Oleśnica, 08.08.2018r.

Powiatowy Zespół Szpitali w Oleśnicy na podstawie art. 38 ust. 1, 2 i ustawy z dnia 29 stycznia 2004 r. Prawo zamówień publicznych (tekst jednolity Dz. U. z 2015 poz. 2164), w związku z zapytaniem do przetargu nieograniczonego na **Dostawy sprzętu jednorazowego użytku** Nr sprawy PZS/PN/17/2018 (ogłoszenie ukazało się w BZP nr: (598623-N-2018 dnia 02.08.2018)

### KOREKTA – ODPOWIEDZI

**Zadanie 20, poz. 3**

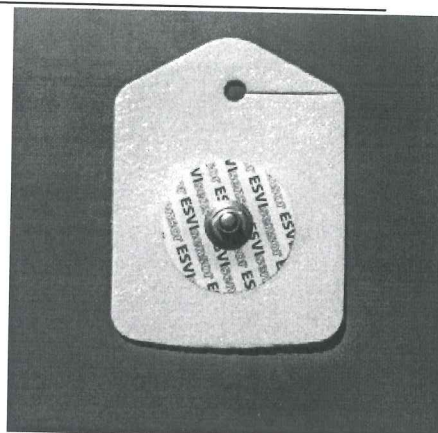
Czy Zamawiający dopuści elektrodę do badań holterowskich w rozmiarze 56mm x 42mm z wycięciem jak na poniższej ilustracji poglądowej? Pozostałe parametry zgodnie z SIWZ
